**Verslag huishoudelijke elektrische installatie op laagspanning en zeer lage spanning****Algemeen:**

Referentie: 007-20260710-02	Datum controle: 10/07/2026
Keurder: 007

Eigenaar:	Onbekend	EAN-code:	Onbekend
Adres installatie:	Zandstraat 5, 3990 - Kleine-Brogel	Nummer teller(s):	4106936
		Distributienetbeheerder installatie:	Fluvius
Datum uitvoering installatie:			
☒ Vóór 01/10/1981			
☐ Tussen 01/10/1981 en 01/06/2020			
☐ Vanaf 01/06/2020			
Type:	☒ Wooneenheid ☐ Niet-huishoudelijk ☐ PV ☐ Batterij ☐ Laadpaal

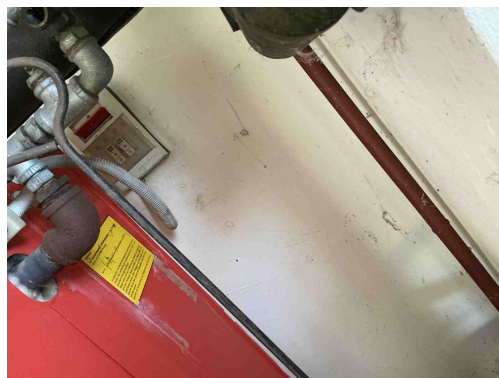
B17 - De voedingsspanning is niet op elk bord vermeld (Boek 1: 3.1.3.3).

D08 - De nodige markeringen op de beveiligingstoestellen ontbreken of zijn onleesbaar (Boek 1: 5.3.5.5).

B18 - Het volgnummer is niet op elk bord vermeld (Boek 1: 3.1.3.3).

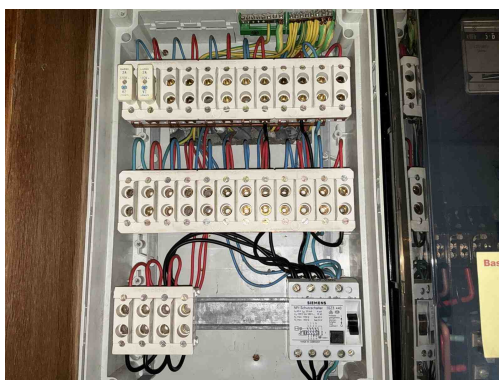
B17 - De voedingsspanning is niet op elk bord vermeld (Boek 1: 3.1.3.3).

B30 - De houder van de beveiliging in een huishoudelijke ruimte is niet voorzien van aangepaste kalibreerelementen (Boek1: 5.3.5.5).

B18 - Het volgnummer is niet op elk bord vermeld (Boek 1: 3.1.3.3).

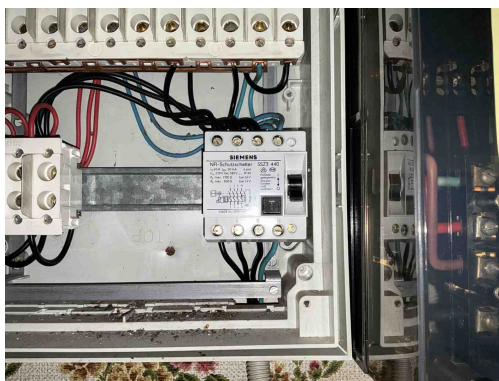
D24 - De differentieelstroombeschermingsinrichtingen die worden geplaatst in huishoudelijke installaties dienen tenminste van het type A te zijn (Boek 1: 5.3.5.3).

B18 - Het volgnummer is niet op elk bord vermeld (Boek 1: 3.1.3.3).

B30 - De houder van de beveiliging in een huishoudelijke ruimte is niet voorzien van aangepaste kalibreerelementen (Boek1: 5.3.5.5).

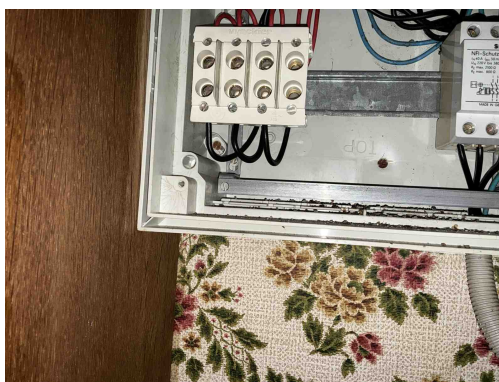
D04 - De hoofddifferentieelstroominrichting is niet verzegelbaar (Boek 1: 4.2.4.3).

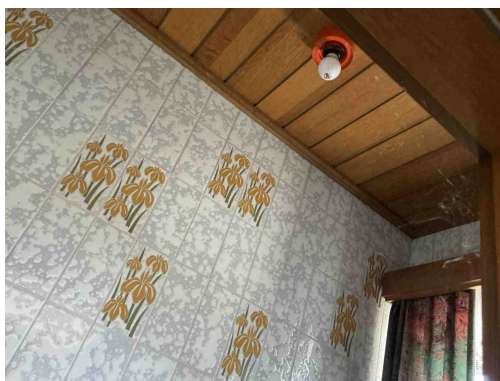
T21 - Het elektrisch materieel is niet geplaatst volgens de voorschriften van de fabrikant/ regels van goed vakmanschap . (Boek 1: 1.4.1.3)

Opmerking: Ophangvijzen

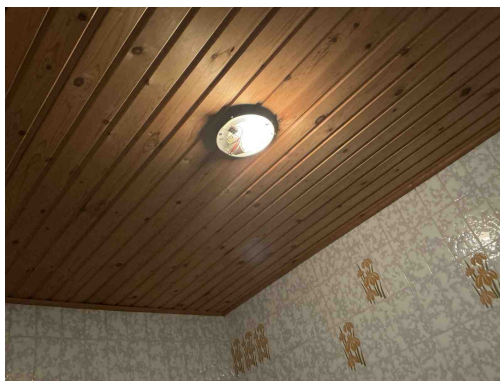
T23 - Het elektrisch materiaal is beschadigd. (Boek 1: 1.4.1.3).
Opmerking: Wc verlichting , badkamer

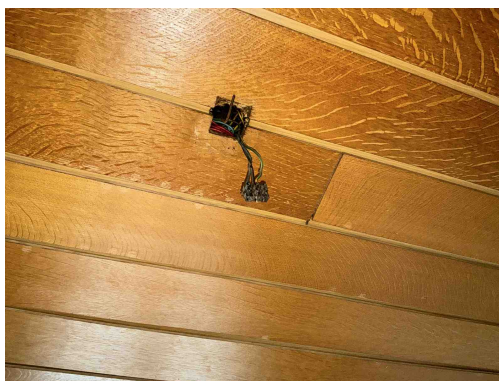
T23 - Het elektrisch materiaal is beschadigd. (Boek 1: 1.4.1.3).
Opmerking: Wc verlichting , badkamer

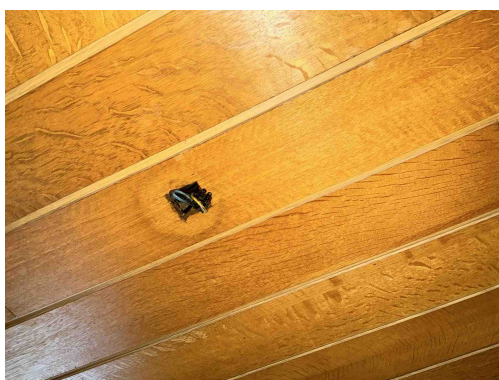
C35 - Er zijn doorverbindingen gemaakt met lusterklemmen; er kon niet aangetoond worden dat deze klemmen geschikt zijn voor de aanwezige spanning, stroom en draadsectie en dat ze "CE" zijn (Boek 1: 1.4.2.1.).

Opmerking: Woonkamer

C21 - Het gebruik van geleiders van het type VOB, zonder bijkomende afscherming is niet toegestaan (Boek 1: 5.2.9.6).

C26 - De verbindingen zijn niet gebeurd in borden, in aftakdozen, aan de klemmen van contactdozen, schakelaars of in de verlichtingstoestellen (Boek 1: 5.2.6.1).

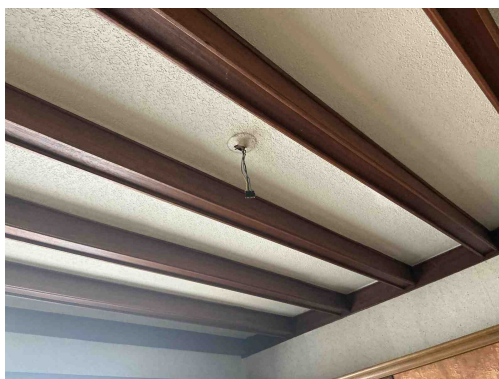
C35 - Er zijn doorverbindingen gemaakt met lusterklemmen; er kon niet aangetoond worden dat deze klemmen geschikt zijn voor de aanwezige spanning, stroom en draadsectie en dat ze "CE" zijn (Boek 1: 1.4.2.1.).

Opmerking: Woonkamer

C21 - Het gebruik van geleiders van het type VOB, zonder bijkomende afscherming is niet toegestaan (Boek 1: 5.2.9.6).

C26 - De verbindingen zijn niet gebeurd in borden, in aftakdozen, aan de klemmen van contactdozen, schakelaars of in de verlichtingstoestellen (Boek 1: 5.2.6.1).

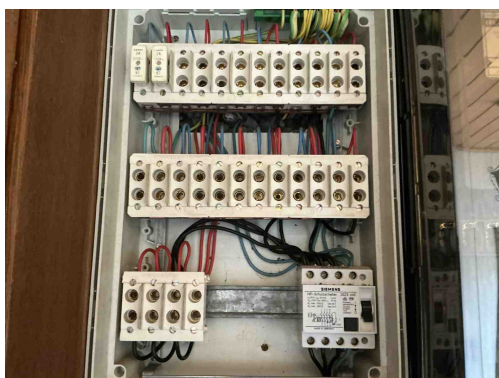
C35 - Er zijn doorverbindingen gemaakt met lusterklemmen; er kon niet aangetoond worden dat deze klemmen geschikt zijn voor de aanwezige spanning, stroom en draadsectie en dat ze "CE" zijn (Boek 1: 1.4.2.1.).

Opmerking: Woonkamer

C21 - Het gebruik van geleiders van het type VOB, zonder bijkomende afscherming is niet toegestaan (Boek 1: 5.2.9.6).

C26 - De verbindingen zijn niet gebeurd in borden, in aftakdozen, aan de klemmen van contactdozen, schakelaars of in de verlichtingstoestellen (Boek 1: 5.2.6.1).
